模擬廃液供給に係る設備設置概要

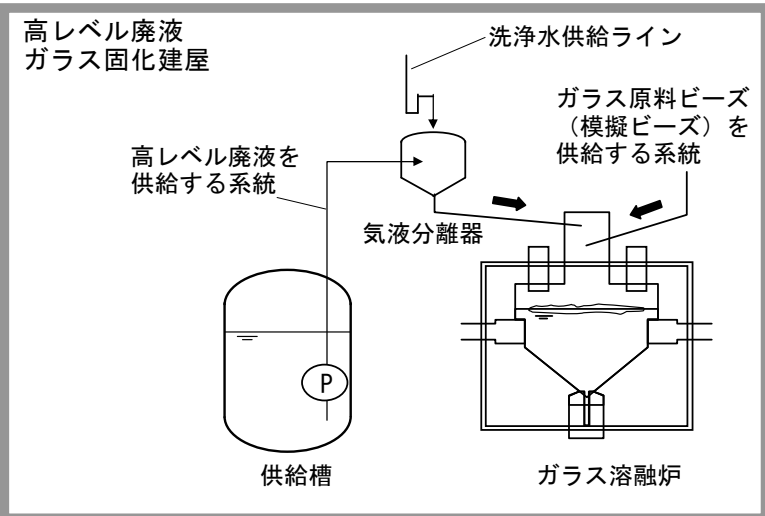
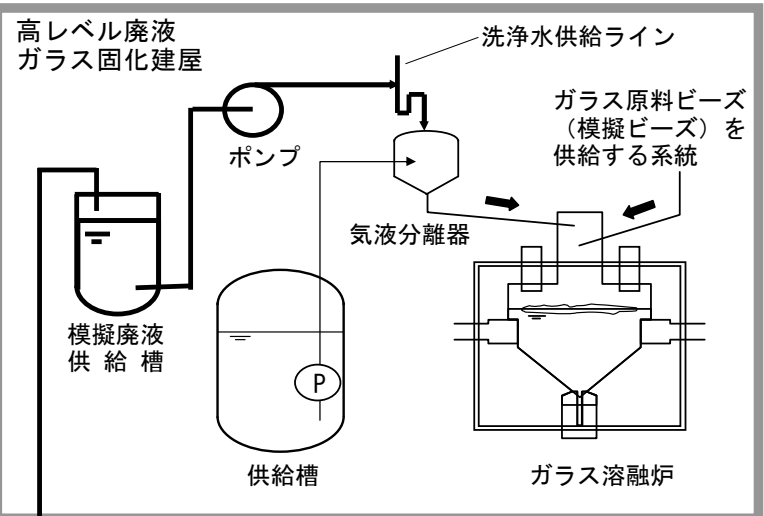
変更前	変更後	主な変更内容
<div style="border: 1px solid black; padding: 5px; margin-bottom: 10px;"> <p style="text-align: center;">高レベル廃液 ガラス固化建屋</p>  </div>	<div style="border: 1px solid black; padding: 5px; margin-bottom: 10px;"> <p style="text-align: center;">高レベル廃液 ガラス固化建屋</p>  </div> <div style="border: 1px solid black; padding: 5px;"> <p style="text-align: center;">模擬廃液貯蔵庫</p>  </div>	<p>ガラス溶融炉の洗浄運転において、現状の模擬ビーズの供給による洗浄運転に加え、白金族元素を含まない模擬廃液とガラス原料ビーズの供給による洗浄運転が実施できるよう、ガラス溶融炉に模擬廃液を供給する設備を高レベル廃液ガラス固化建屋及び模擬廃液貯蔵庫に設置する。</p>
